Keuringsverslag van een elektrische laagspanning- en zeer lage spanningsinstallatie

NIET CONFORM

Datum keuring: 14/07/2026

Straatnaam Veldkantstraat
Huisnummer 333
Busnummer
Postcode 1850
Gemeente GRIMBERGEN
Land België

Afbeelding schakel- en verdeelbord:

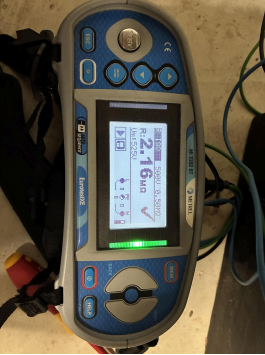
- I5.05 Verdeelbord is niet voorzien van een achterwand. (Boek 1 Onderafdeling 5.3.5.1.A.)
- I5.10 De genaakbare, naakte onder spanning staande delen zijn onvoldoende afgeschermd. (Boek 1 Afdeling 5.1.4. en 4.2.2.3.)

- I6.06 De differentieelstroombeschermingsinrichtingen die worden geplaatst in huishoudelijke installaties zijn ten minste van het type A. Een differentieelstroombeschermingsinrichtingen van het type AC is niet toegelaten. (Boek 1 Onderafdeling 5.3.5.3.)

- I7.01 De smeltzekeringhouders of houders van kleine vermogensschakelaars met pennen met een sectie kleiner dan 10mm² zijn niet voorzien van kalibreerelementen. (Boek 1 Onderafdeling 5.3.5.5.A.)
